平成27年度 清県橋 第2号  
(主) 清水富士宮線 (逢初橋) 橋梁耐震補強工事

木内建設株式会社

# □ 工事概要

## 3Dモデルの作成

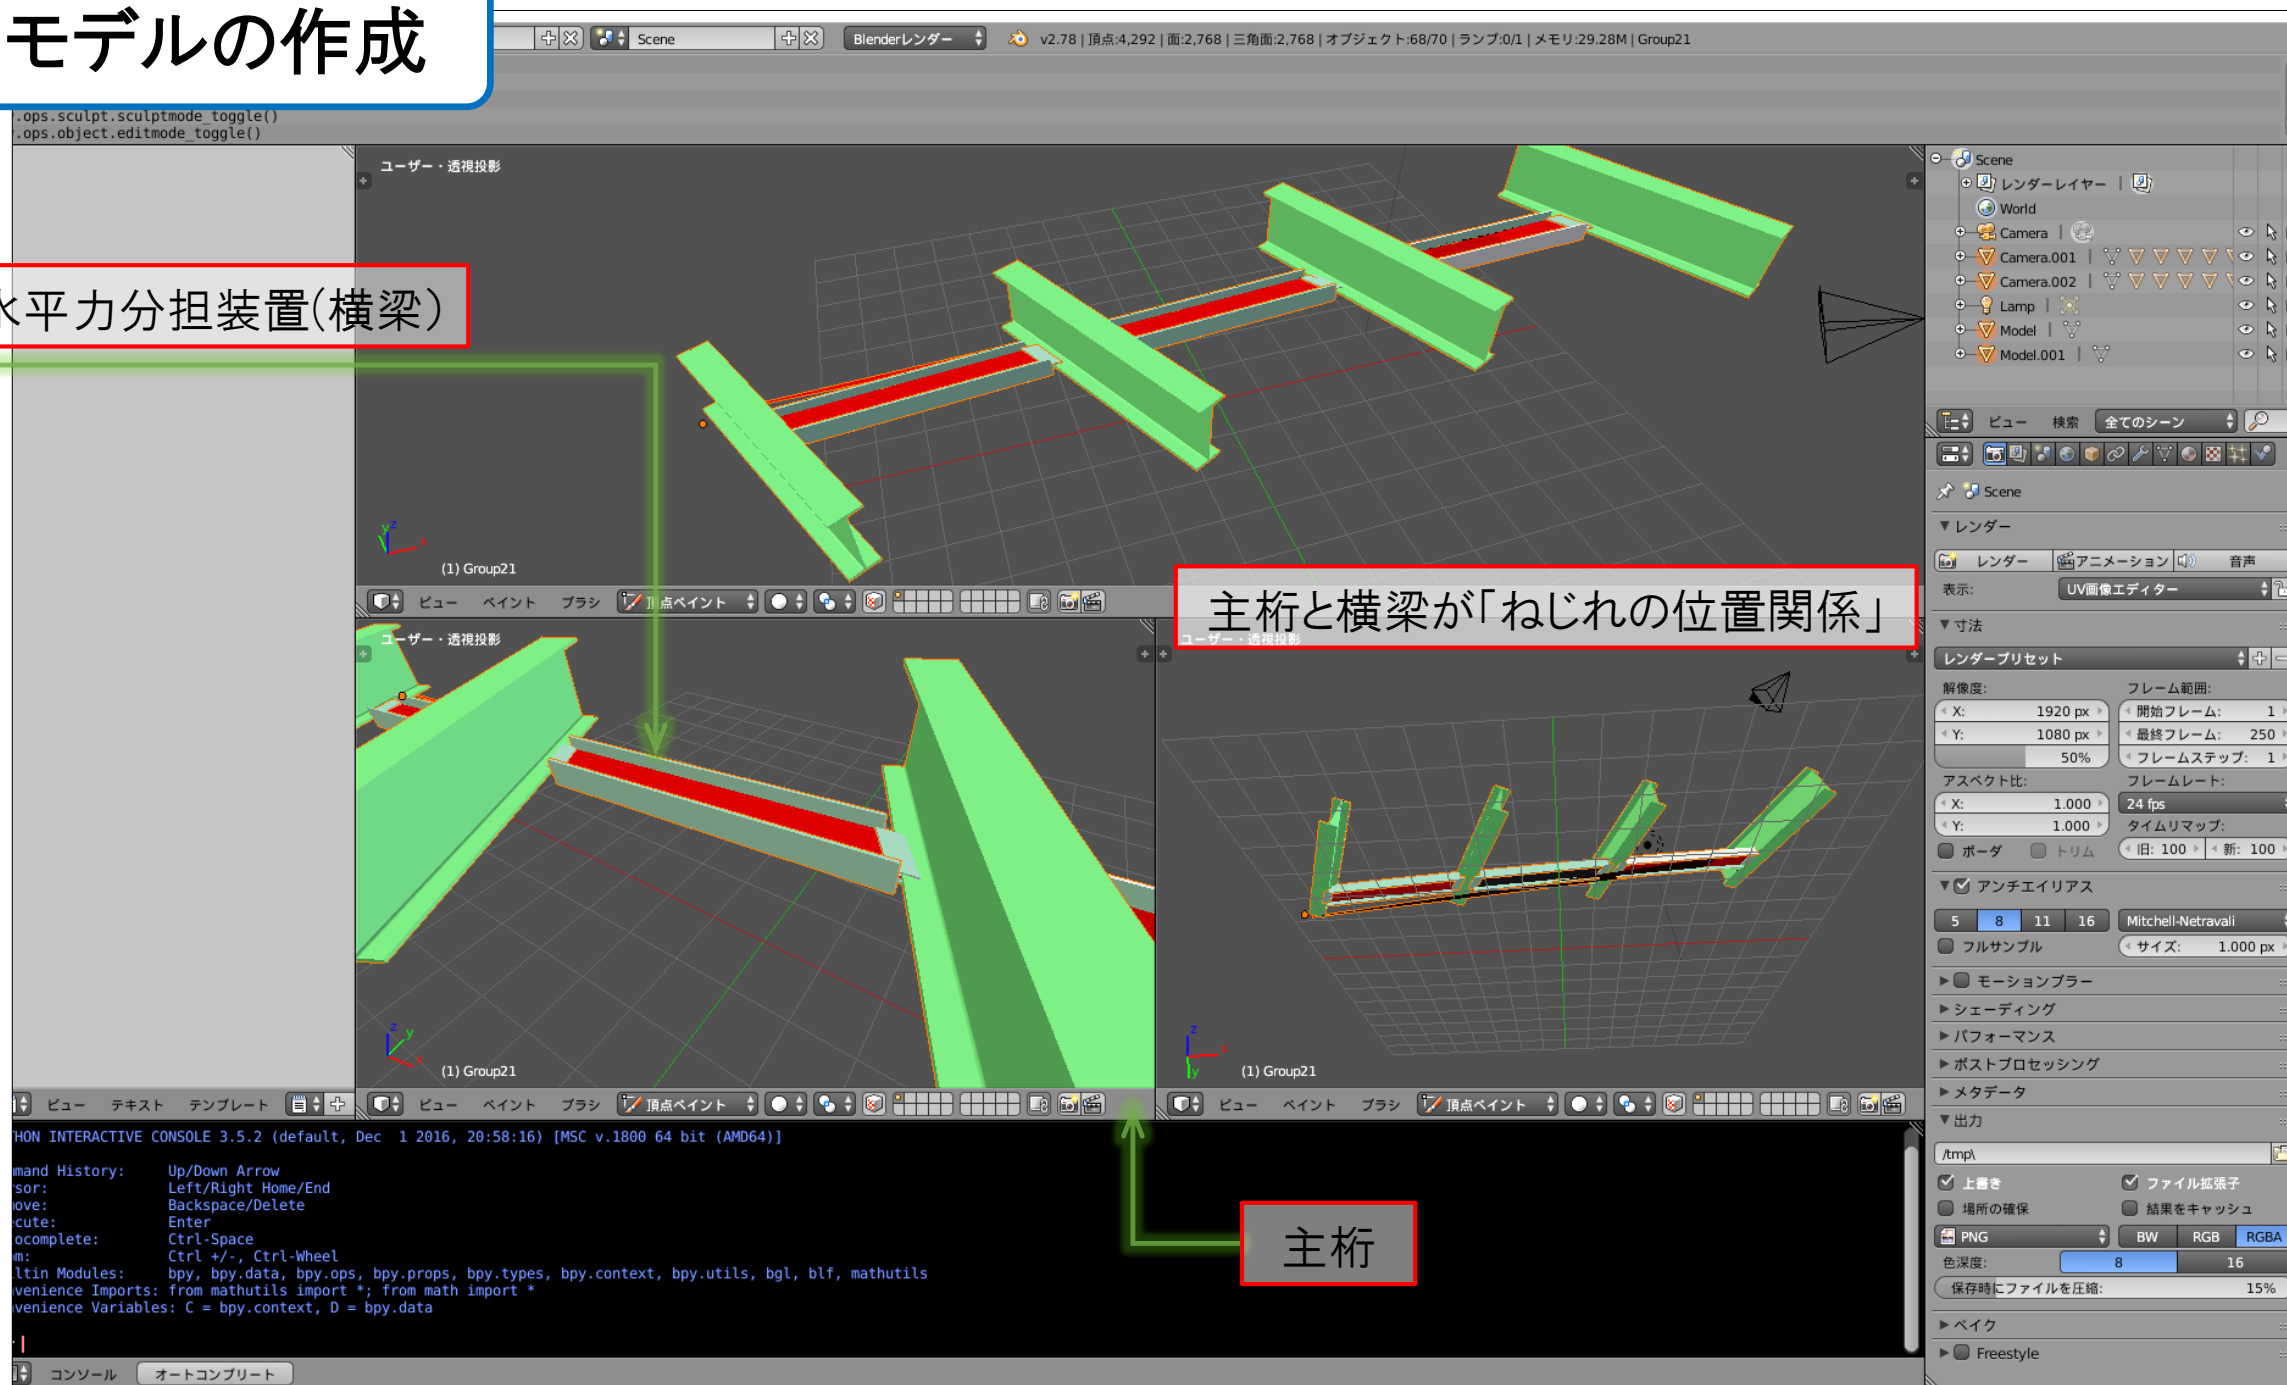
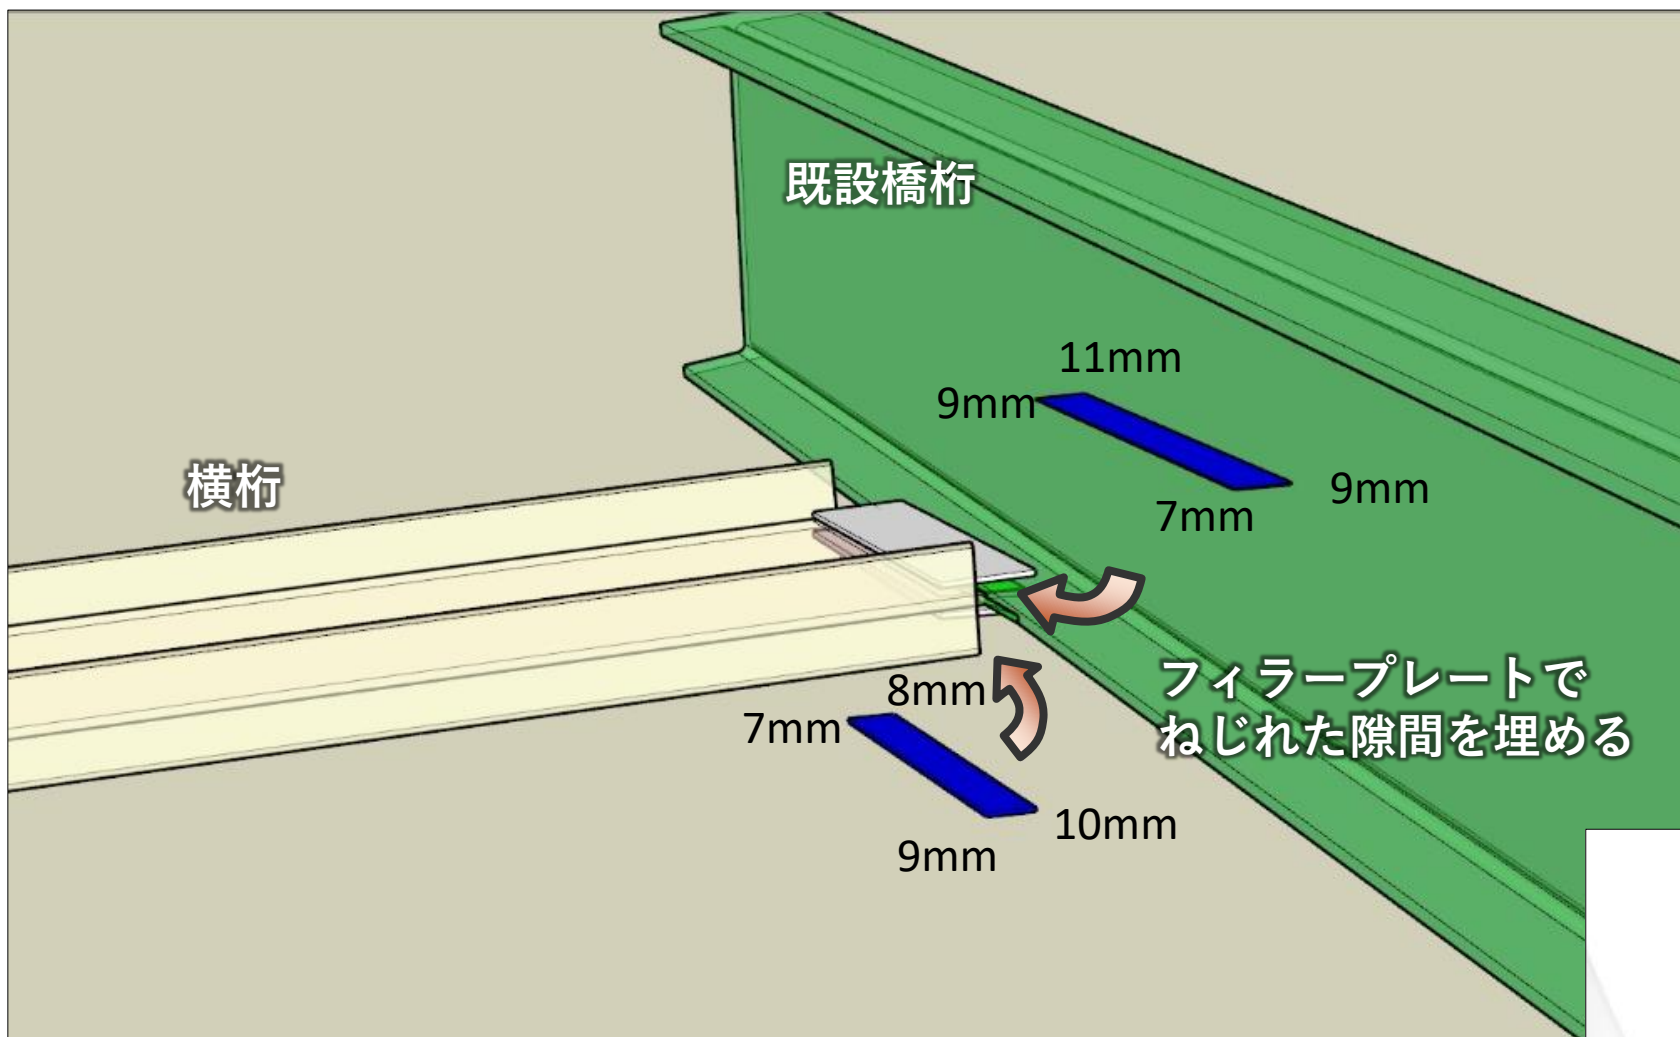
1. 逢初橋は斜橋で、各桁の縦断勾配が異なり、桁の設置高さも違うため(写真①)、「ねじれの位置関係」にある隣り合う桁を結ぶ水平力分担装置横梁(写真②)の製作方法の検討が必要であった。
2. 「完全溶け込み溶接」で製作されるブラケット類のリブ間隔が狭く、溶接面を確認しながらの溶接が困難であることが想定された(写真②)。

「ねじった」H鋼横梁の製作は困難なため、横梁そのものを「ねじる」のではなく、横梁は単純なH型とし、桁と梁の接続部にできる隙間にフィラープレートを挟み込む方法を検討した。

ねじられた隙間を埋めるフィラープレートは、厚みが四隅で全て違うため、接続部を正確に測量し、3DCADで施工図を描いた。

既設橋桁の縦断勾配を実測し、3DCADで正確に再現をした。  
横桁接続部に挟み込むフィラープレートの寸法をCAD上より求めた。

平面図・側面図だけではわからない箇所の寸法値を容易に示すことができた。

## ■ 設計照査 問題点2

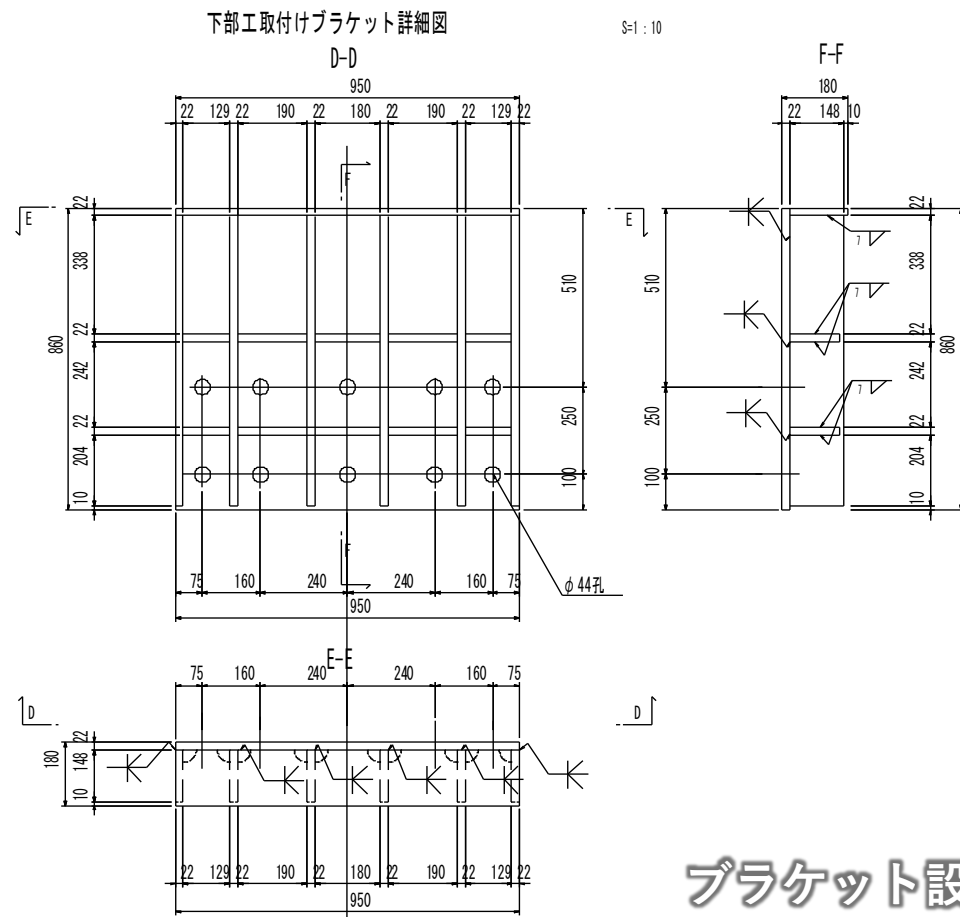
「完全溶け込み溶接」で製作されるブラケット類のリブ間隔が狭く ( $W=129\text{mm}\sim 190\text{mm}$ )、溶接工が溶接面を確認しながらの溶接が困難であると想定された。「落橋防止装置等溶接不良問題」の発生を受けて、設計製作図の見直しを含め検討を行う必要があった。

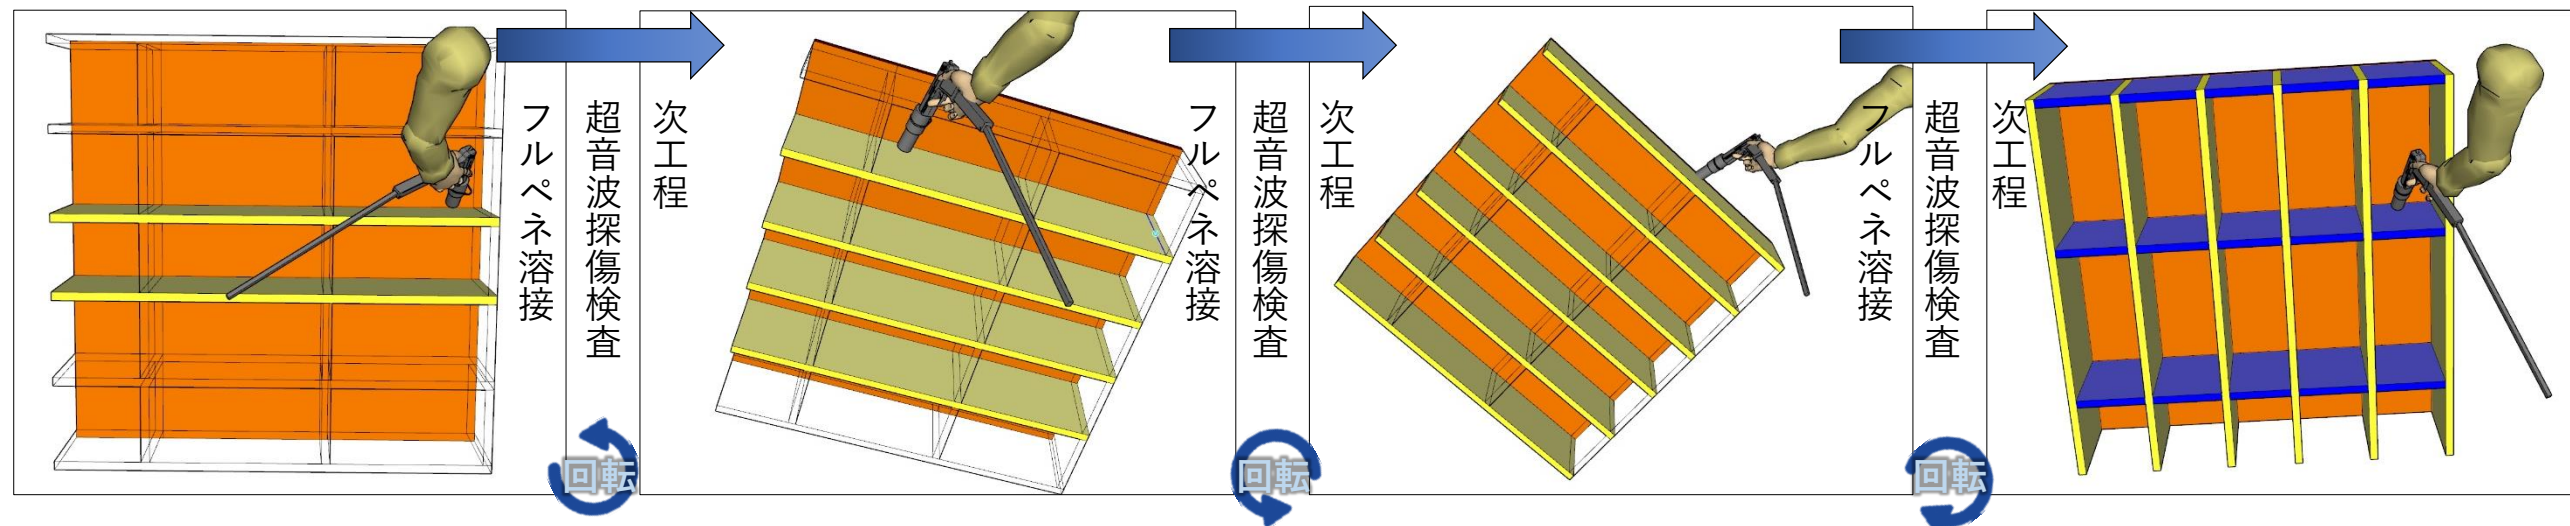
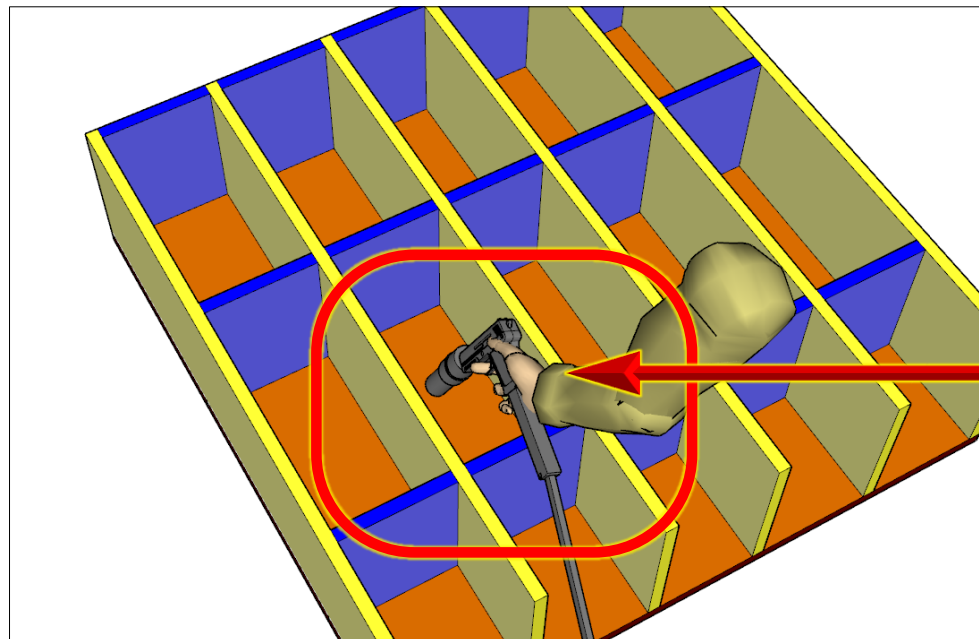
モックアップのサイズはリブ間隔の最も広い $W=190\text{mm}$ ， $H=200\text{mm}$ で作成し、溶接器具（トーチ本体寸法 $H\approx 180$ ， $W\approx 350$  通常の作業にて使用）との干渉、溶接工の溶接面の視認性を確認した。

溶接器具（トーチ）本体はモックアップの内側にギリギリ入るが、溶接ワイヤーの突出し長さの確保が出来ない状態だった。また溶接器具（トーチ）本体が製品に当たりウィービング（溶接作業）が困難であることが確認された。モックアップのリブ高さは200mmとしたため製品を傾けた状態なら、かろうじて溶接工が溶接部分を視認出来るが、それ以上の高さになると視認すら出来ない状態であった。

1. ブラケットの変更は大幅な設計の見直しが必要となること
2. 本製作図で実績はあるので、製作可能と考える

そこで、中心側の部材から溶接を行い、1枚溶接、ガウジング、溶接後、超音波探傷検査により確認をし、合格後に次の部材を取り付ける手順とした。
